改善箇所説明図

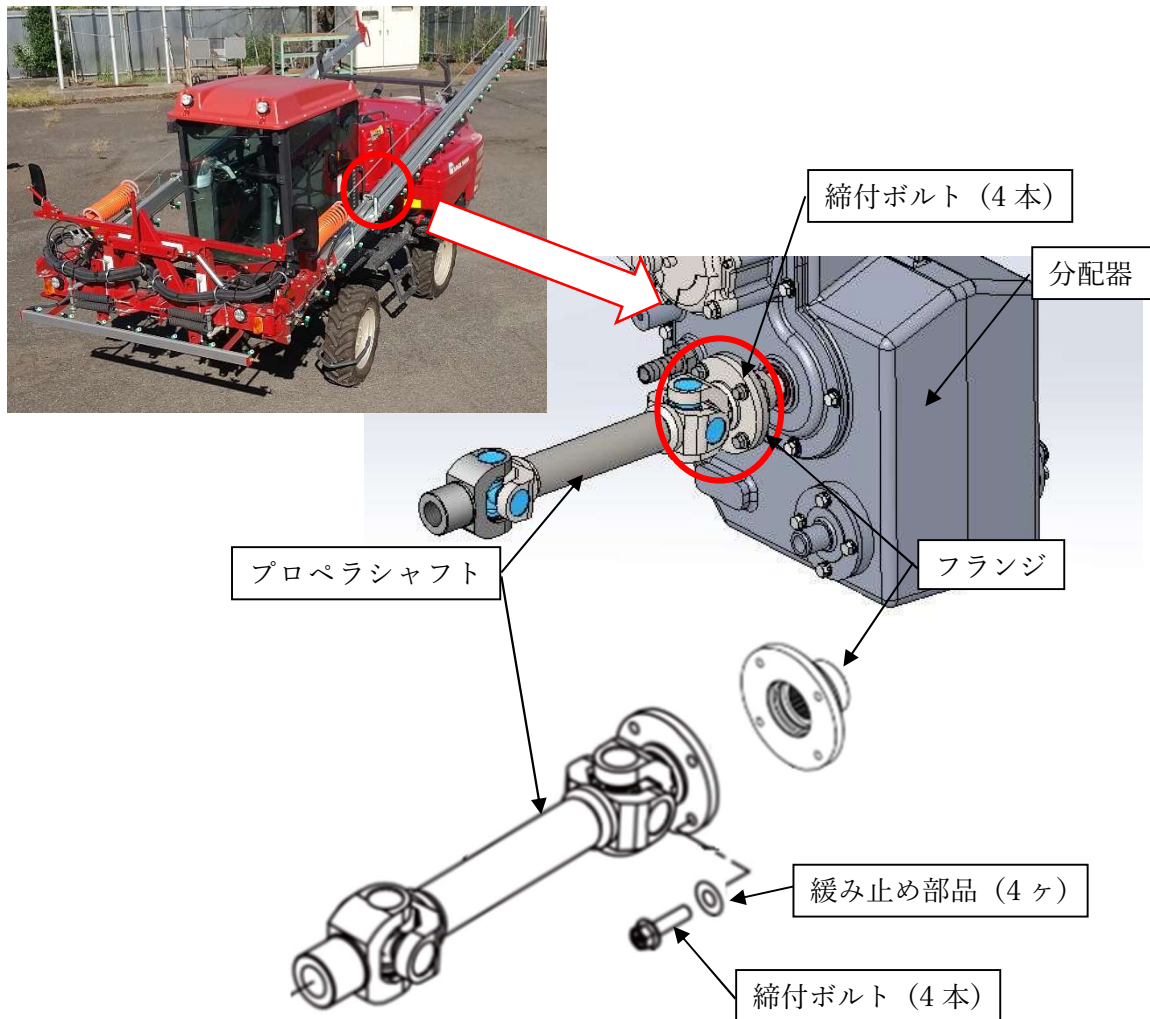
農業用薬剤散布車のプロペラシャフトにおいて、フランジ部の塗装工程が不適切なためボルト締結部の塗装の状態が悪く、締結部分の塗装面が剥がれ、締結ボルトが緩むことがある。そのため、そのままの状態で使用を続けると、ボルトとともにプロペラシャフトが脱落し走行不能になるおそれがある。

全車両、緩み止め用ワッシャを追加するとともに対策されたプロペラシャフト及びフランジへ交換し、適切なトルクで締め付ける。
